関西電力株式会社
原子力事業本部
原子力安全・技術部門統括
伊 阪 啓

高浜発電所原子力事業者防災業務計画の社内組織改正の施行について

高浜発電所原子力事業者防災業務計画新旧比較表

別図2-1-1 発電所原子力防災組織*5
(発電所警戒本部および発電所原子力緊急時対策本部の組織)

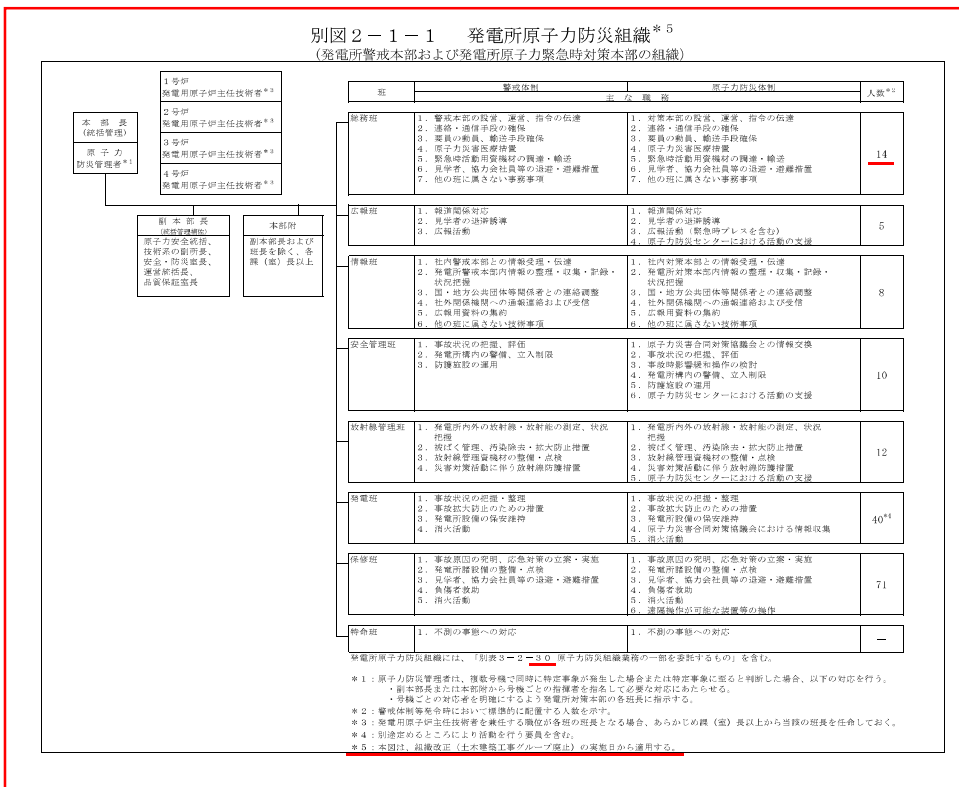
社内組織改正(土木
建築工事グループ)
正)に伴う人数変更

記載の適正化(別表
番号の変更)

適用時期の明確化
